GOBERNACION DE ANTIOQUIA REPUBLICA DE COLOMBIA	**INFORME ASESORÍA O ASISTENCIA TÉCNICA**	Código: FO-M4-P3-018 Versión: 04 Fecha de aprobación: 06/05/2019

Organismo	Secretaria de Inclusión Social y Familia			
Dependencia	Gerencia de Infancia, Adolescencia y Juventud			
Nombre responsable de la asesoría y/o asistencia técnica	Erika Tatiana Restrepo Posada	**Cargo**	Profesional de la Gerencia de Infancia, Adolescencia y Juventud	**Contrato No. 4600011747**
Línea Plan de Desarrollo /Programa: Unidos por la primera infancia	**Línea 1 Nuestra Gente**	**Objetivo del programa**	Fortalecer las potencialidades y el goce efectivo de derechos de las personas desde la gestación y hasta los primeros seis años de vida, en condiciones de dignidad y afecto, a través de la generación de estrategias que propicien su desarrollo integral temprano.	**Proyecto:** Unidos por la primera infancia
Indicador de producto	Municipios y/o Distritos asistidos técnicamente para el fortalecimiento de la atención integral a la primera infancia			
Acciones para la Intervención con Asesoría o Asistencia Técnica	Asistencia técnica en los componentes y modalidades de atención integral a la primera infancia.

Subregión/M

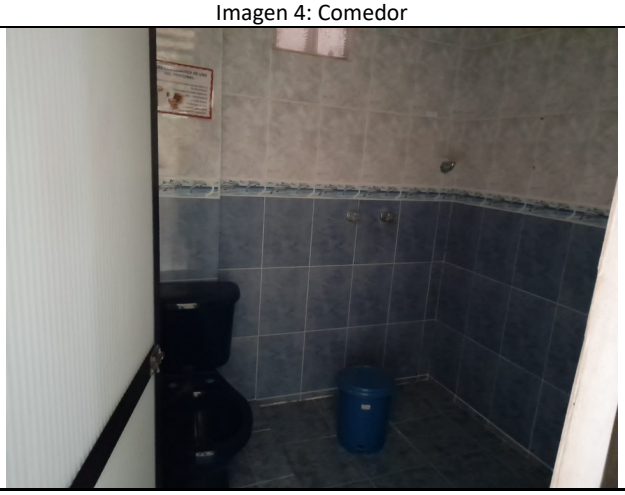
- El CDi no cuenta con baterías sanitarias independientes para niños y niñas.
- El CDI no cuenta con baterías sanitarias independientes para adultos y población infantil, es necesario independizar los usos para evitar incidentes con la población infantil.
- Los lavamanos infantiles deben cumplir con la altura correspondiente a la población infantil, la cual no

- Se observa que la cocina no cumple con lo estipulado respecto a las zonas necesarias como lavado, preparación, cocción, emplatado, lavado de menaje, las cuales deben funcionar de forma cíclica para un correcto funcionamiento de la zona de alimentos.

- El espacio de comedor no se encuentra independizado de la cocina, por lo tanto, es necesario realizar dicha separación para evitar accidentes con la población infantil.

- Es necesario realizar un mantenimiento general de las salas mediante la aplicación de pintura y en las zonas donde hay presencia de humedad primero se debe realizar tratamiento en los muros para luego proceder a la aplicación del acabado.
- Es necesario realizar mantenimiento y en los casos que sea necesario reemplazo de ventiladores, es importante tener en cuenta que los espacios pedagógicos deben procurar el confort tanto del personal educativo como de la población infantil.
